**Avis délibéré de la Mission régionale
d'autorité environnementale de Bretagne sur
les deux projets de renouvellement d'exploitation
des carrières du « Vieux Bourg »
à Saint-Just (35)**

n° MRAe 2022-008997

et 2022-009699

Principes de remise en état (source : études d'impact)

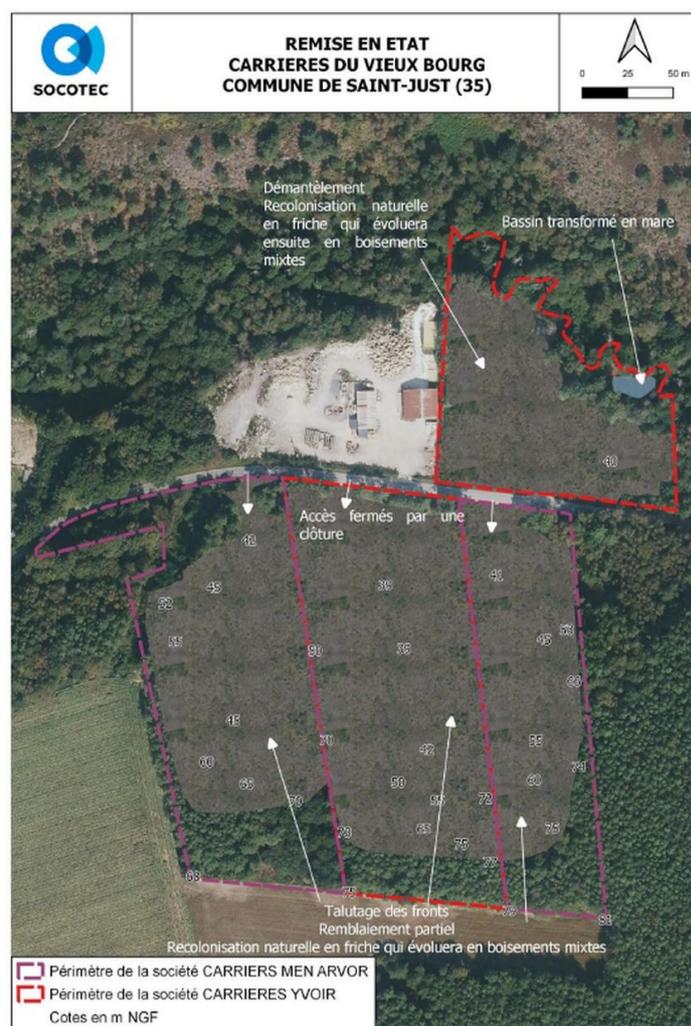
En ce qui concerne la remise en état des terrains excavés, plusieurs options ont été étudiées¹⁷. Le remblayage partiel des carrières est et ouest, et le régallage de terre végétale sur l'ensemble des terrains excavés permettront une renaturation de ceux-ci, tout en adoucissant la topographie.
